STATUTÁRNÍ MĚSTO OLOMOUC

Opatření obecné povahy č. .../2011

Změna č.VII regulačního plánu MPR Olomouc

VÝKRES FUNKČNÍHO VYUŽITÍ Č.2

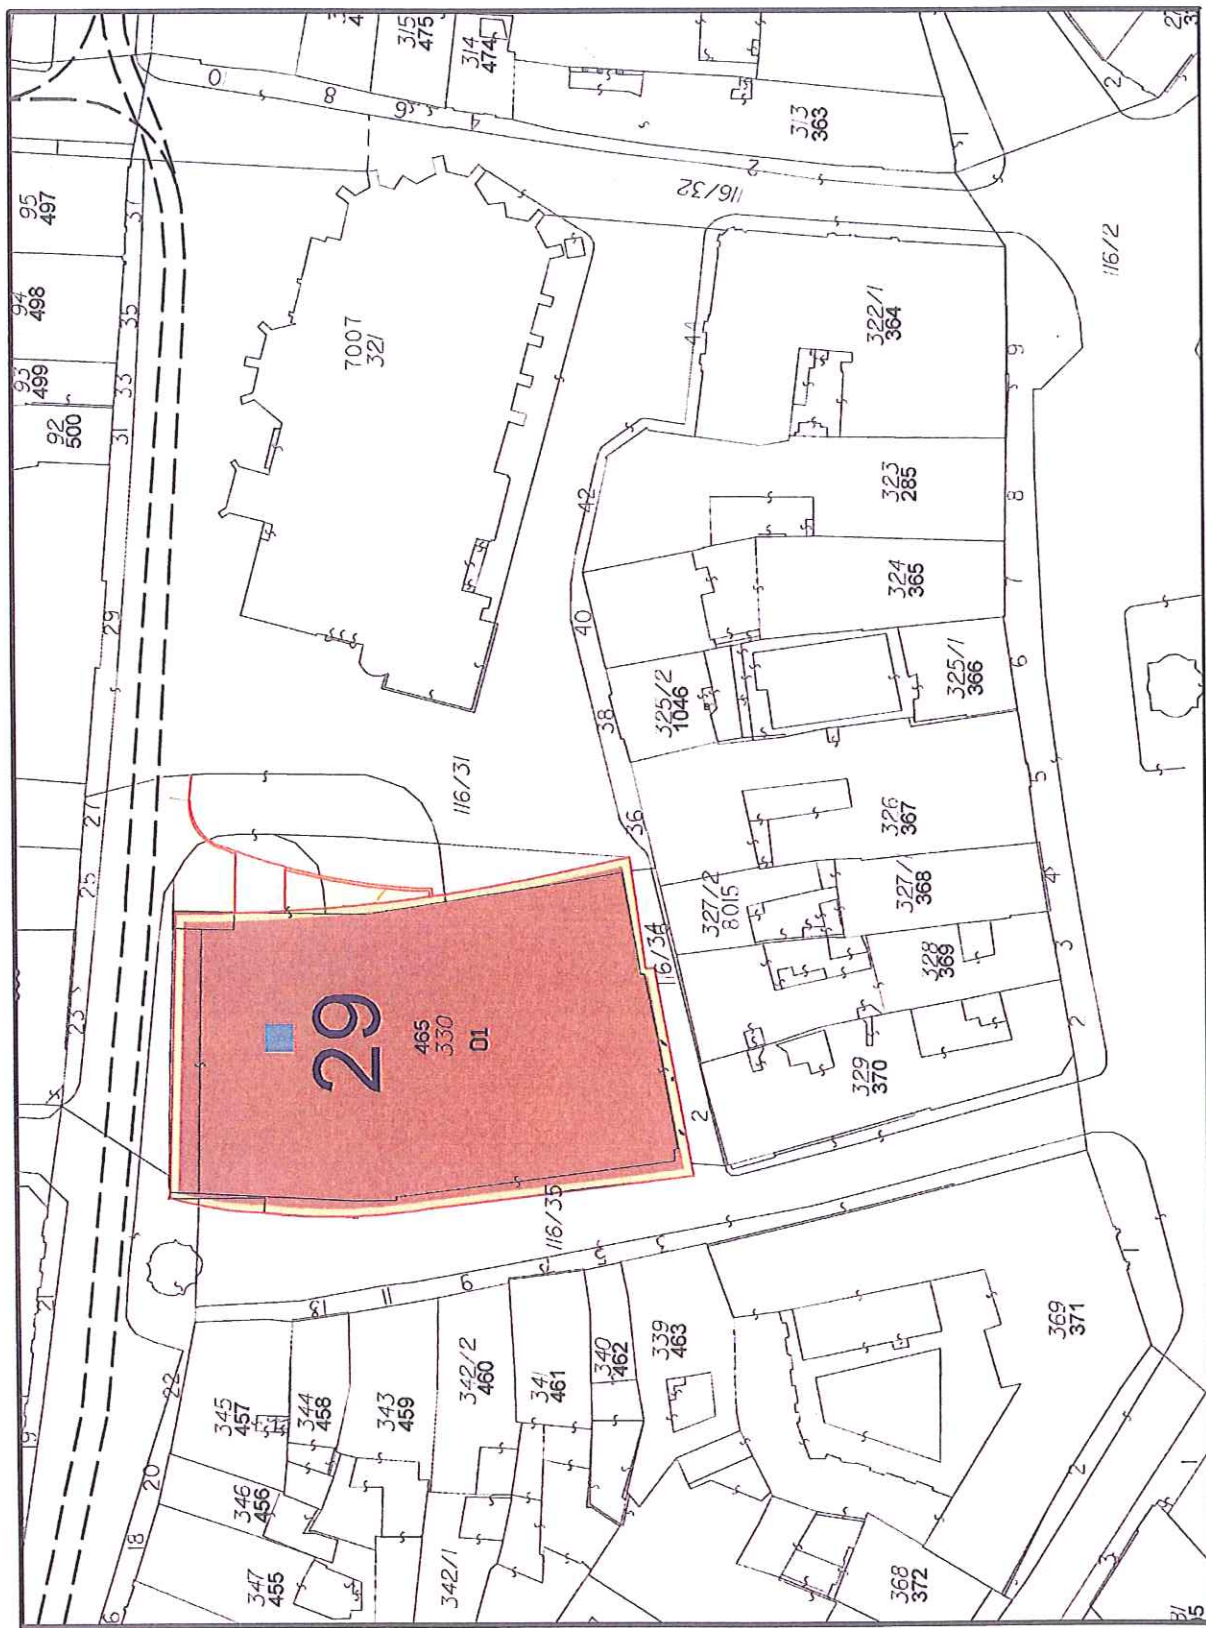
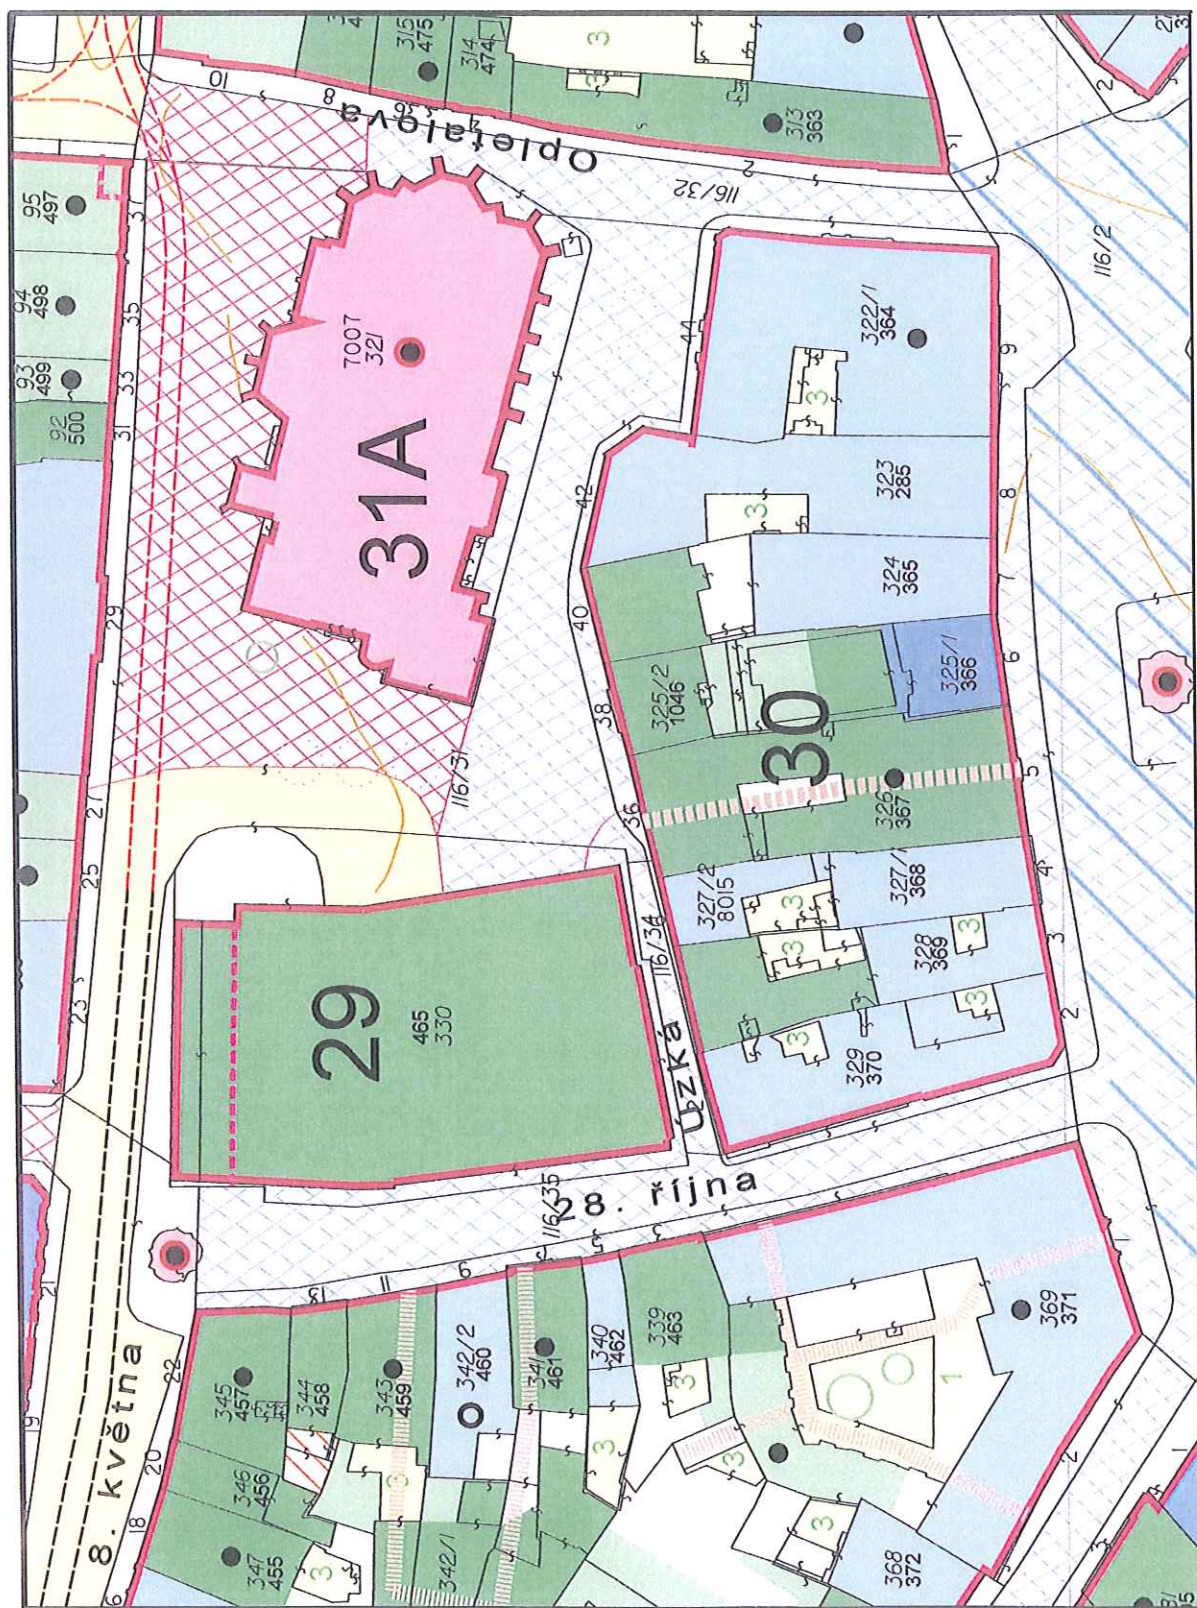
Změny závazných prvků v lokalitě „PRIOR“ jsou zapracovány v grafické části – ve výkresu č.2 (plán funkčního využití) a ve výkresu č.3 (plán regulačních prvků).

Změna č.VII. RP MPR Olomouc představuje:

Na stavební parcele č. 330 v k.ú. Olomouc-město (OD „PRIOR“):

- Posun závazně stanovené stavební a uliční čáry vyvolaný záměrem zastavět část komunikace se zklidněným režimem (pěší zóna pod přesahujícími horními patry OD – zejména v ulici 28. října a v ul. Úzké)
- zrušení podloubí v ulici 8.května

- Posun stavební a uliční čáry vyvolaný zahrnutím části parcely 116/35 (cca 12 m²) do objemu objektu OD na parcele č. 330

- Posun stavební a uliční čáry vyvolaný zahrnutím části parcely 116/37 (cca 4,3 m²) do objemu objektu OD na parcele č. 330

- Nová organizace funkcí s důrazem na zklidnění a revitalizaci veřejného prostranství.
- Částečné překrytí zásobovacího vjezdu do suterénu „PRIORu“
